# INFORME DE AUDITORIA AMBIENTAL

**Obra:** Contrato de ampliación P/34 - 30/10/2023

En esta oportunidad se auditó el únicamente el cierre de “Construcción de un puente losa en la ciudad de Florida en la calle Calleros sobre trinchera ferroviaria”.

**Tipo:** Cierre Parcial

Foto 12.2-1 Erosiones y falta de recuperación ambiental del suelo del entorno

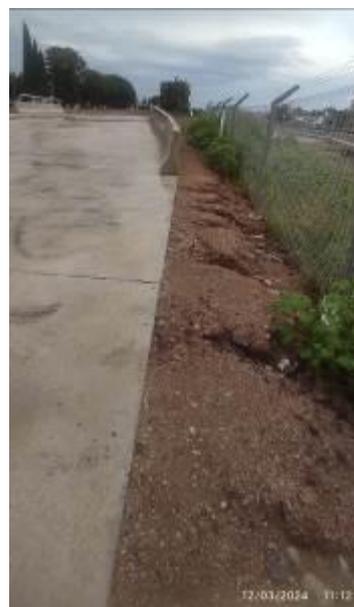
Se encuentran residuos de obra como tablas de encofrado y varias erosiones del suelo en el perímetro de la obra (referencia de estos desvíos en NC 2 y 3).

Ref.	Descripción	Requisito
3	Erosiones en el perímetro de la obra y suelo sin recuperación ambiental. (Foto 12.2-1)	12.1 Manual Ambiental de la DNV/98.
Tipo de NC: 2		Código del hallazgo: <b>PF-10</b>
